改善箇所説明図

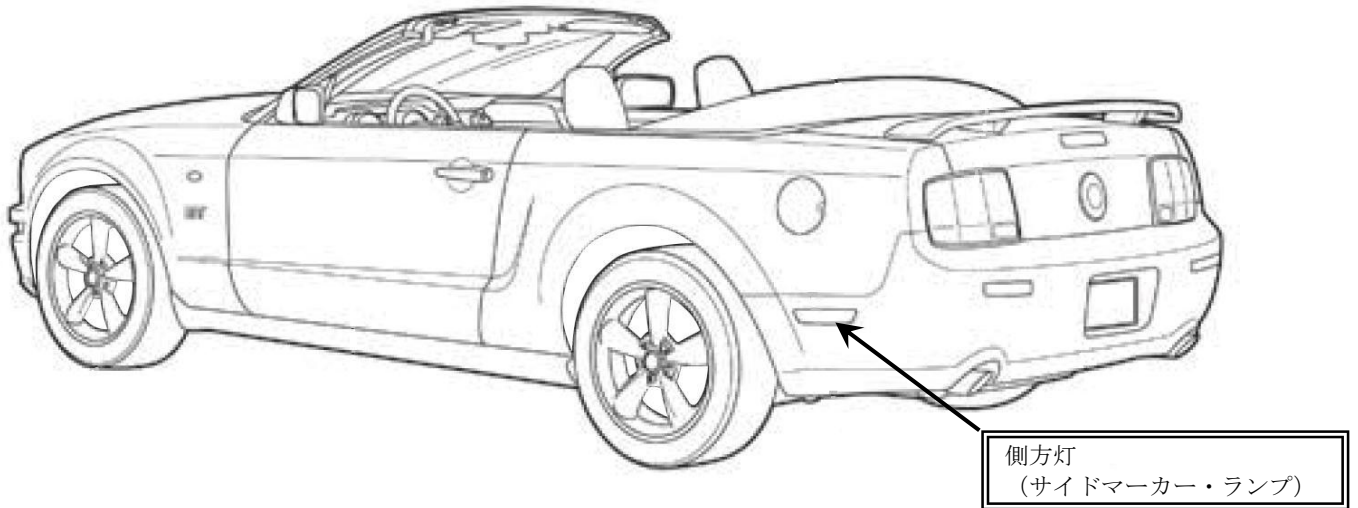
基準不適合発生箇所

車体後部に取り付けられている側方灯が赤色で点灯するため、保安基準に適合しない。

改善の内容

全車両、側方灯を点灯しないように改善する。
